**Avis de la Mission régionale d'autorité environnementale
de la région Nouvelle-Aquitaine
sur le projet de parc éolien des Patureaux (3 éoliennes)
sur la commune de Saint-Martin-l'Ars (86)**

n°MRAe 2020APNA42

dossier P-2020-9539

Carte 72 : Emprise du chantier vis-à-vis des enjeux flore/habitats naturels

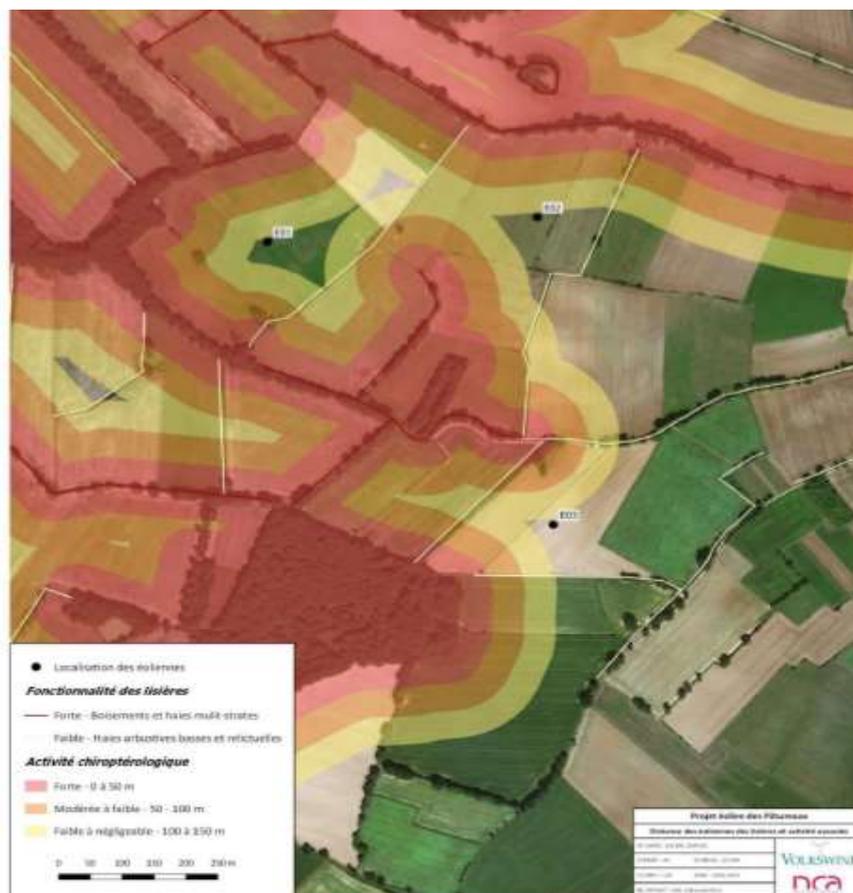
L'aire d'étude immédiate, correspondant à la ZIP, comprend principalement des parcelles cultivées et pâturées. Aucun habitat d'intérêt communautaire n'est observé. Les enjeux principaux des habitats sont les haies et les boisements, ainsi qu'une zone humide. Ils sont représentés page 204 de l'étude d'impact. La cartographie reproduite ci-dessous fait apparaître l'évitement des habitats naturels à enjeux par les emprises du projet.

Parmi l'ensemble des espèces végétales, une seule possède un statut de protection. Il s'agit de la Fritillaire pintade, inscrite sur la liste rouge régionale des espèces végétales. La station identifiée au sein de la zone humide des Platanes, au nord de l'aire d'étude immédiate, ne sera pas impactée par le projet.
